Borgarráð Reykjavíkur
Tjarnagötu 11
101 Reykjavík

Reykjavík, 16. september 2026
USK25120032

Laufásvegur 19 og 21-23 og Þingholtsstræti 34 - Breyting á deiliskipulagi

Skuggavarp á sumarsólstöðum kl. 13 fyrir og eftir breytingu

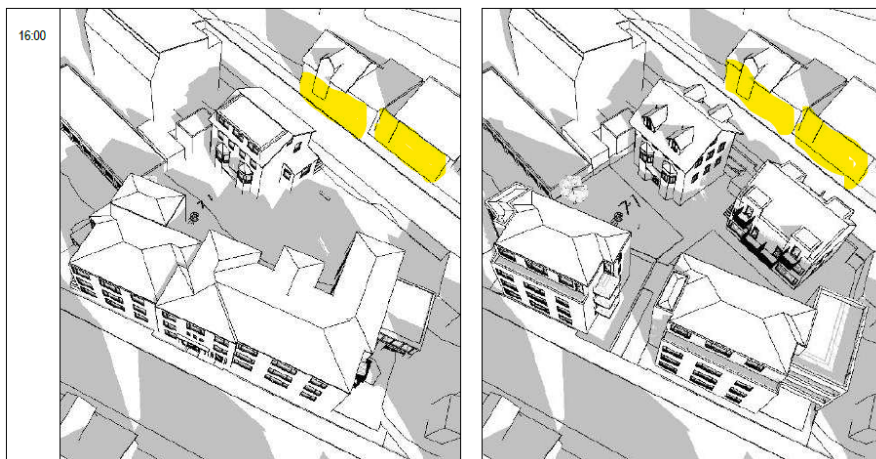
Á sumarsólstöðum kl. 13 og kringum hádegis mun hækkun húss að Laufásvegi 21 leiða til skuggavarps neðst á gafli húss að Laufásvegi 19 en skuggi mun vara stutt.

Skuggavarp á jafndægri kl. 19 fyrir og eftir breytingu

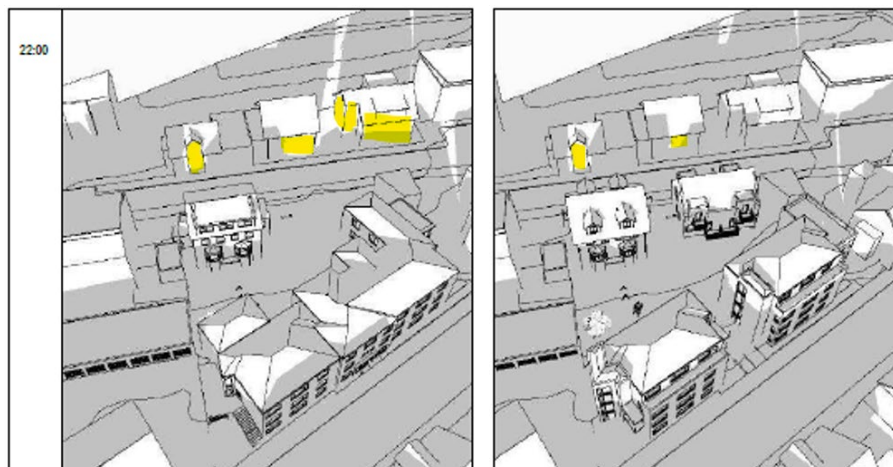
Áhrif hækkunar húsa að Þingholtsstræti 34 og Laufásvegi 21-23 á húshliðar Þingholtsstrætis 31, 33 og 35:

Á jafndægri kl. 19 verður aukið skuggavarp á húshlið Þingholtsstrætis 31, ofan við glugga fyrstu hæðar, og aukið skuggavarp mun verða á allri framhlið á húsi nr. 33. Breytingin hefur ekki áhrif á skuggavarp á húsi nr. 35.

Áhrif hækkunar húss að Laufásvegi 23 og nýrrar viðbyggingar við suðurgafli á húshliðar og bakgarð að Laufásvegi 25:

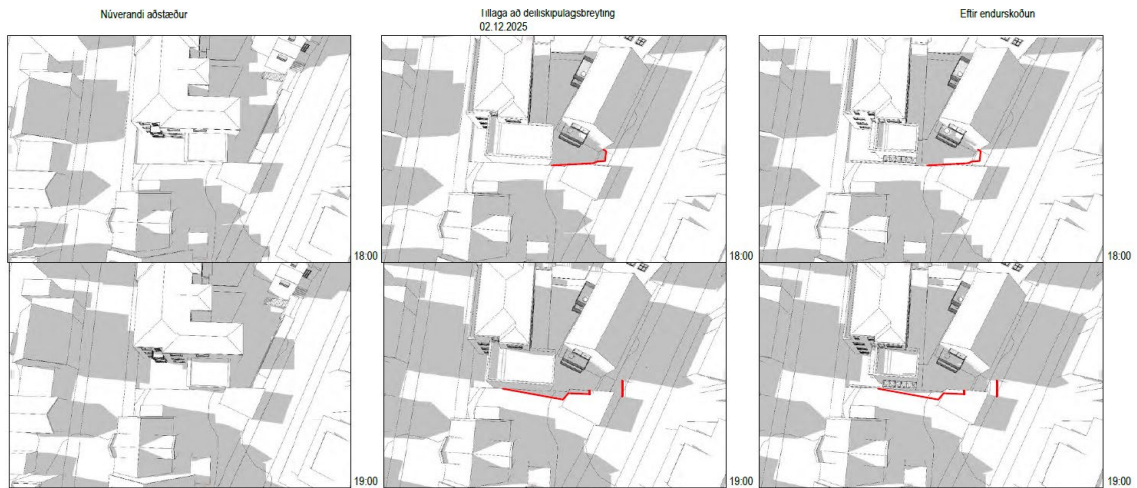
Til staðar er viðbygging við Laufásveg 23 sem liggur innarlega á lóð og að lóðarmörkum húss nr. 25. Auglýst deiliskipulagstillaga gerði ráð fyrir að sú viðbygging yrði fjarlægð og að ný viðbygging yrði byggð í staðinn sem standi framar á lóð og að fyrrgreindum lóðarmörkum.

Vegna athugasemda um þrengsli milli húsa næst götu og aukið skuggavarp af nýrri viðbyggingu á hús og bakgarð nr. 25 voru frekari skuggavarpsgreiningar gerðar fyrir sumarsólstöður frá kl. 18 til kl. 21. Þær staðfesta að skuggavarp af viðbyggingu hefur í för með sér aukinn skugga á lóð Laufásvegar 25.

Tekið verður tillit til athugasemda og umfang fyrirhugaðrar viðbyggingar minnkað og hún færð innar á lóð og efri hæðar hennar dregnar inn frá lóðarmörkum að nr. 25. Við það

munu skilyrði dagsbirtu, kvöldsólar og útsýnis haldast nánast óbreytt sbr. eftirfarandi skuggavarpsgreiningar.
